## ACTA No. 01

Verificación de las condiciones del diseño del proyecto de **CONSTRUCCION DE ACUEDUCTOS EN EL AREA RURAL PARA EL MUNICIPIO DE CUMARIBO, VICHADA**, con el fin de identificar cambios o nuevas necesidades en las comunidades beneficiadas, con el fin de estructurar el proyecto de acuerdo con la 661 de 2019 y pueda presentarse para ser financiado con recursos de la nación.

**ASITENCIA TÉCNICA PARA LA ESTRUCTURACIÓN DE**

**LA CONSTRUCCION DE ACUEDUCTOS EN EL AREA RURAL PARA EL MUNICIPIO**

# COMPONENTE HIDRAULICO

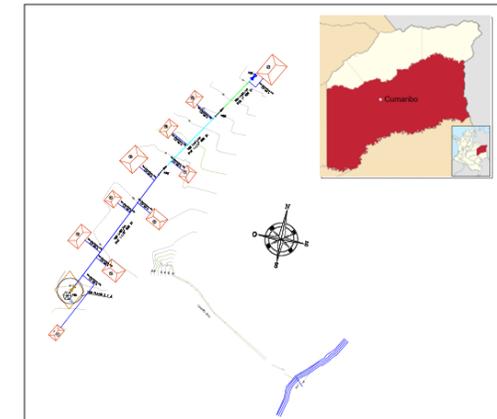
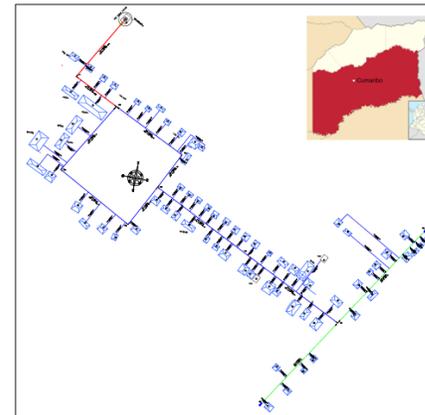
- Informe diseño hidráulico (PDF)
- Documentación de especialista diseñador
- 4 (planos) Planos hidraulicos (PDF) y 1 plano hidráulico (DWG).
- No se encuentran modelos matemáticos, ni memorias de cálculo soporte.

- Informe diseño hidráulico (PDF)
- Documentación de especialista diseñador
- 3 (planos) Planos hidraulicos (PDF) y 1 plano hidráulico (DWG).
- No se encuentran modelos matemáticos, ni memorias de cálculo soporte.

# MEMORIAS DE GEOTECNIA

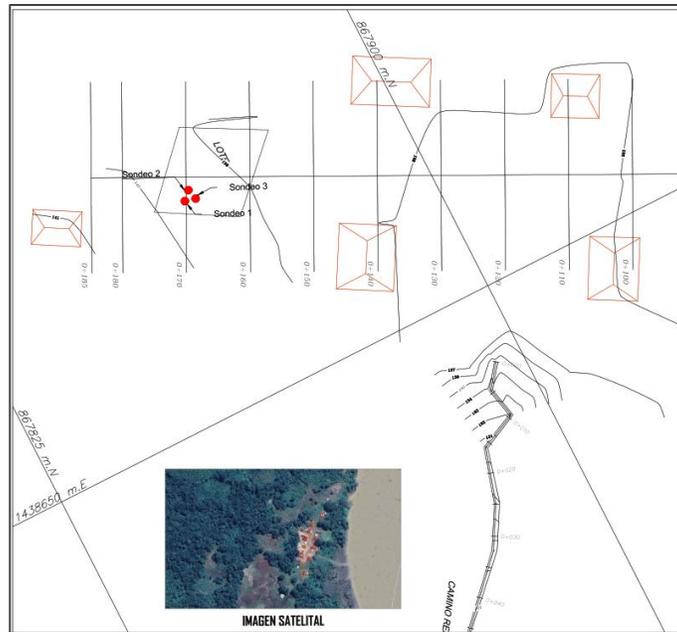
- Se tiene (3) sondeos en el tanque y planta Tanto Guaco Alto como Guaco Bajo.
- Para las redes de Guaco alto se necesitan 5 apiques a 1.5m, con equipo DPL.
- Para las redes de Guaco bajo se necesitan 3 apiques a 1.5m, con equipo DPL.
- De cambiar el diseño hidráulico y de necesitar nuevas obras, se requerirá nueva exploración para las estructuras nuevas.

Durante la visita, se puede apoyar en la realización de los apiques a las redes, así como la elaboración de los ensayos de los Apiques.

# PLANOS ESTRUCTURALES

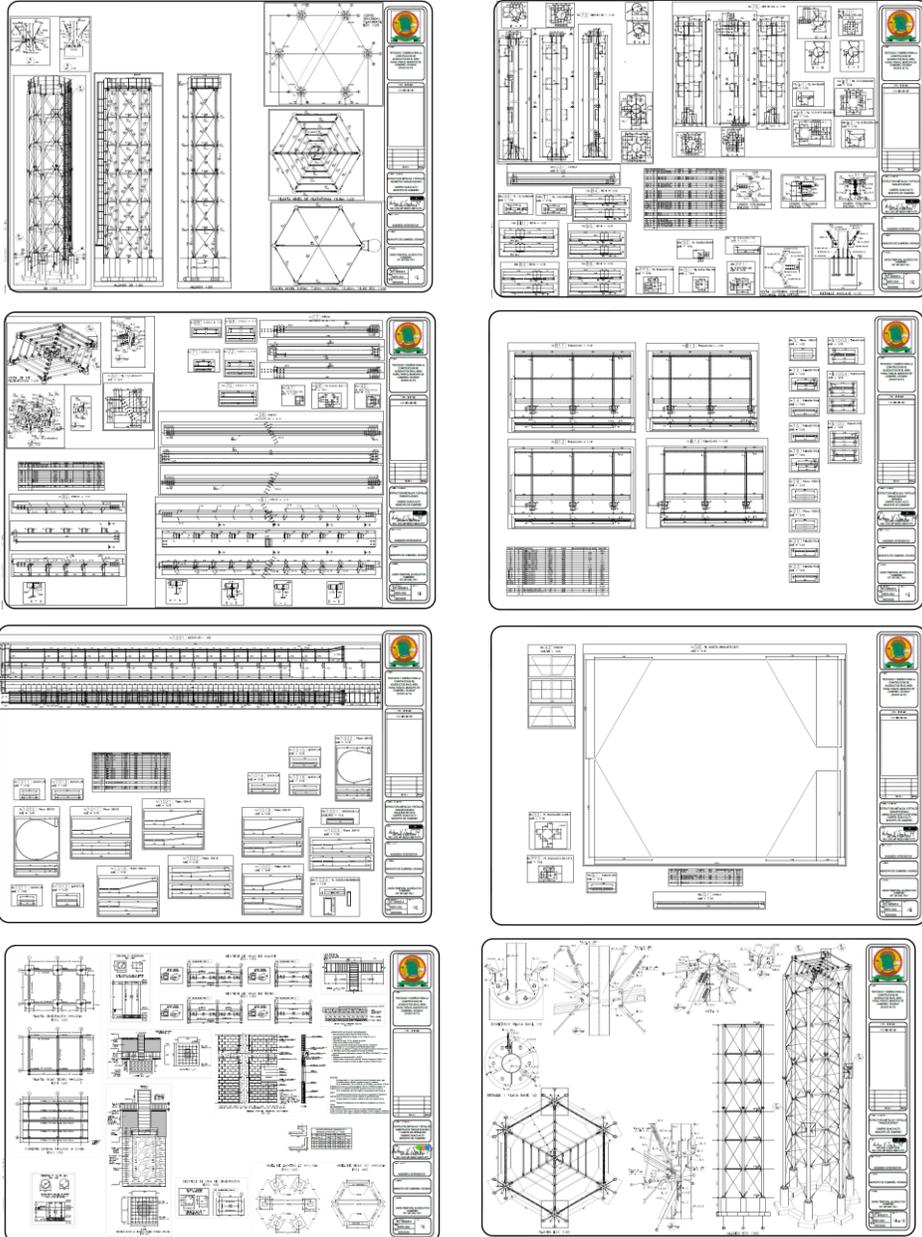
- No indica cómo se va a realizar la sujeción del tanque de almacenamiento a la estructura de soporte
- No se presenta firma del ingeniero geotecnista, el supervisor de la consultaría, ni el interventor del diseño.
- No se presentan las características de los concretos, cuadros desagregados y totalizados de despiece de refuerzo, figuración y cantidades de concreto (requisito de Res. 0661 de 2019).
- No se presentan los parámetros geomecánicos utilizados en el diseño estructural.
- No se presentan las características del tipo de cimentación y las recomendaciones de mejoramiento del suelo que arrojó la geotecnia.
- Los planos deberán presentar una correspondencia inequívoca con la información contenida en las memorias de cálculo (espesores, diámetros del refuerzo, separación, resistencia de materiales, recubrimientos, etc).

Es posible realizar los planos estructurales y el cálculo de cantidades que arroje el rediseño estructural del proyecto.
